DI RINVIO PER LE SEGUENTI MOTIVAZIONI

**Valutazione di Impatto Ambientale-V.I.A.
IMPIANTO DI RECUPERO DI RIFIUTI NON PERICOLOSI PAVIMENTAL S.P.A.
CONTRADA TAMARETE - ZONA INDUSTRIALE NEL COMUNE DI ORTONA (CH)
Amplia Infrastructures S.p.A. (EX PAVIMENTAL)**

OGGETTO: Codice pratica 22/0315212 - Provvedimento Autorizzatorio Unico Regionale (VIA) (art. 27-bis del D. Lgs. 152/2006 e ss.mm.ii.) – Ditta Pavimental S.P.A., ora Amplia Infrastructures S.P.A. – Trasmissione nuovo intervento Comune di Ortona.

La Ditta ha trasmesso nella documentazione integrativa l’elaborato grafico “Progetto Nuovo Tunnel di Carico” da cui si riporta il seguente stralcio

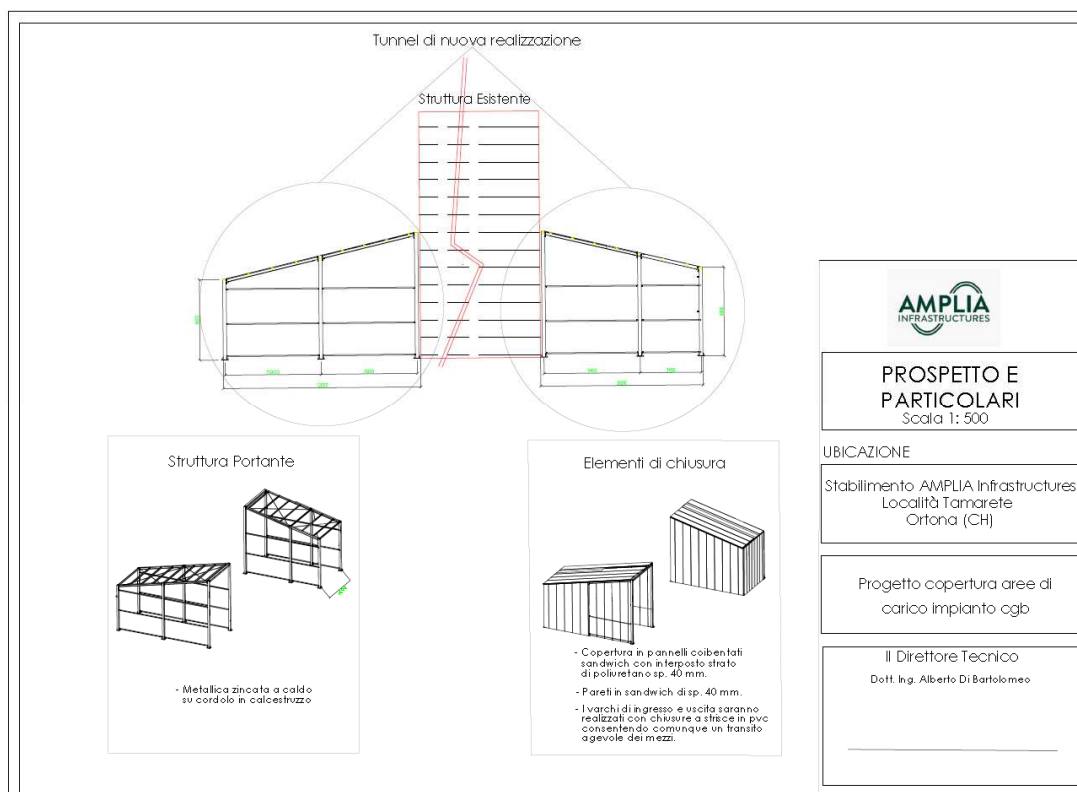
In merito a quanto richiesto dal CCRVIA nel Giudizio n. 3811 del 22/12/2022 “Preso atto della preposta progettuale di “implementare la dotazioni mitigativa al contenimento delle emissioni diffuse”, attraverso un allungamento del tunnel di passaggio degli automezzi per raggiungere la postazione sotto il silo di stoccaggio del conglomerato bituminoso caldo che coincide con l’area di carico del cassone del mezzo, è necessario presentare un apposito elaborato progettuale con l’intervento mitigativo proposto; la Ditta dichiara quanto segue :

In allegato n. 1 si riporta la tavola di progetto del tunnel di passaggio degli automezzi per raggiungere la postazione sotto il silo di stoccaggio del conglomerato bituminoso caldo che coincide con l’area di carico del cassone del mezzo. Il progetto prevede anche la realizzazione di un tunnel in uscita dall’area di carico. Complessivamente il tunnel, compreso la zona di carico, avrà una lunghezza di circa 28 metri. Considerato che la lunghezza media dei mezzi 4 assi, adibiti al trasporto dell’impasto caldo di asfalto, è di circa 7,5 metri si nota come il mezzo avrà la possibilità di entrare nel tunnel ed eseguire movimenti in avanti e indietro al fine di distribuire omogeneamente il carico sul proprio cassone durante il rifornimento. Tale operazione avverrà dunque in totale protezione da parte del tunnel e in depressione di aria. L’ingresso e l’uscita del tunnel sarà dotato di strisce in PVC. Le chiusure a strisce sono particolarmente indicate per realizzare tamponamenti di vani di dimensioni notevoli. I materiali flessibili utilizzati, oltre ad un isolamento termico tra i vani interessati, permettono di isolare da polvere, vapori, fumi, rumore ecc, creando un diaframma che, unitamente al sistema di aspirazione, impedisce la fuoriuscita di aria. La flessibilità, di cui le strisce sono dotate, consente alle stesse di adattarsi perfettamente alla sagoma del mezzo in transito, limitando al minimo la dimensione dell’apertura e creando così ogni volta un passaggio a misura.

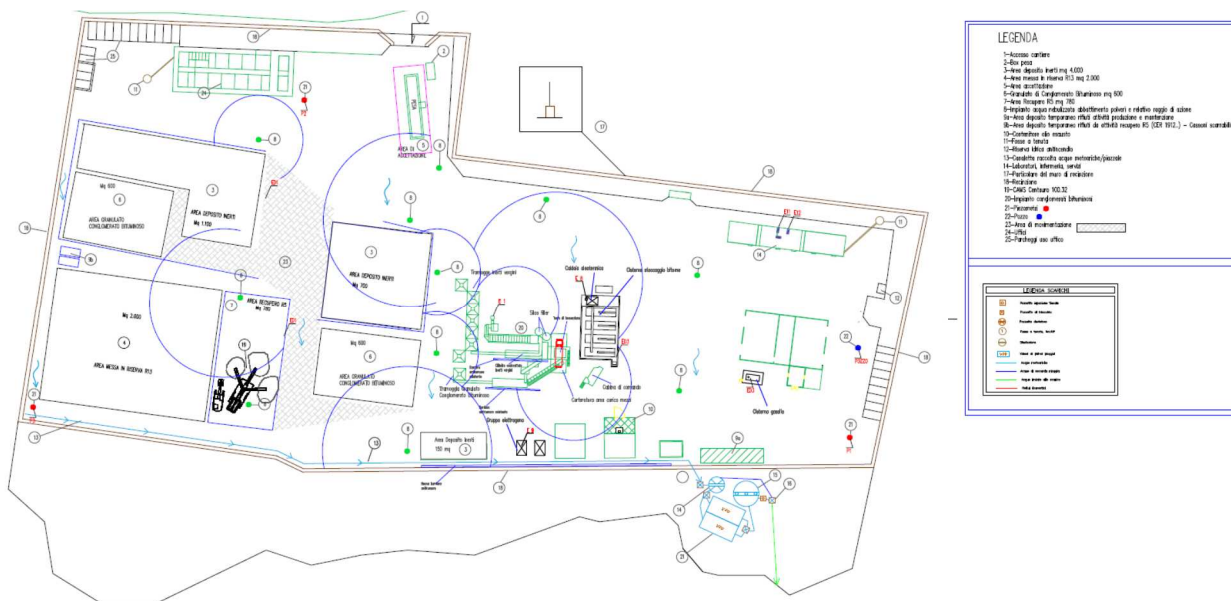
Attualmente gli sfiati dei silos del bitume vengono convogliati all'interno della camera di essiccazione, in modo da poter essere poi convogliati al camino finale previo passaggio all'interno del filtro a calze. Tuttavia, visto che il ricarica del bitume dall'autocisterna al serbatoio di stoccaggio avviene solo in orario diurno, mentre la produzione di conglomerato bituminoso e quindi l'accensione dell'aspiratore dell'impianto avviene quasi esclusivamente di notte, vi è il rischio che la portata dello sfiato si disperda dando origine ad emissioni diffuse non trattate.

Si procederà pertanto, per meglio tenere sotto controllo l'impatto ambientale, a convogliare gli sfiati delle cisterne in un sifone ad acqua e quindi in un filtro a carboni attivi per l'abbattimento dei vapori organici. Ciò determina uno sfiato "controllato" dai serbatoi adibiti allo stoccaggio di bitume, che si configura come emissione diffusa non impattante.

Il filtro a carbone attivo installato abbate per adsorbimento l'eventuale presenza di composti organici volatili che potenzialmente fuoriescono nella fase di carico del serbatoio prevenendo qualsiasi diffusione di emissione odorigene.
